Úřad práce ČR

Odpověď na dotaz č. 24 k veřejné zakázce na zhotovitele stavby „ÚP ČR – Děčín – rekonstrukce budovy U Plovárny 1190/14“ i.č. 013V032003901
k dotazu firmy Skanska a.s., ze dne 17. března 2015

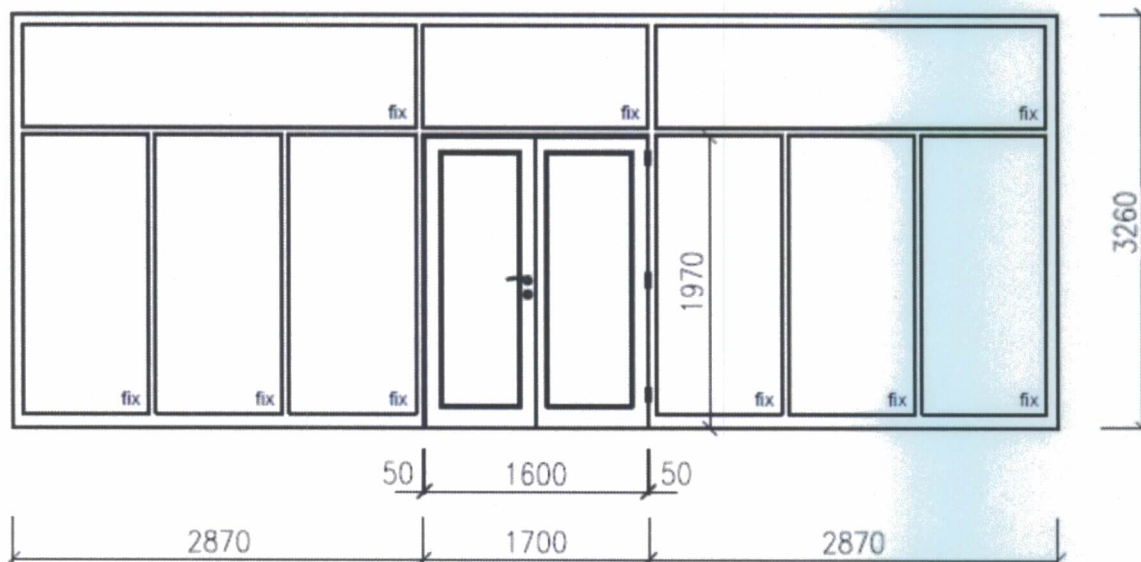
Ve výpisu prosklených stěn PS31 a PS32 je požadována požární odolnost. Ve výkresech PBŘ u těchto stěn požární odolnost není uvedena.

U těchto stěn je v tabulce uvedena výška 600mm, což zjevně neodpovídá schématu.

Můžete prosím ujasnit specifikaci prosklených stěn?

U stěny není požadována požární odolnost, rozměry stěny obrázek viz níže
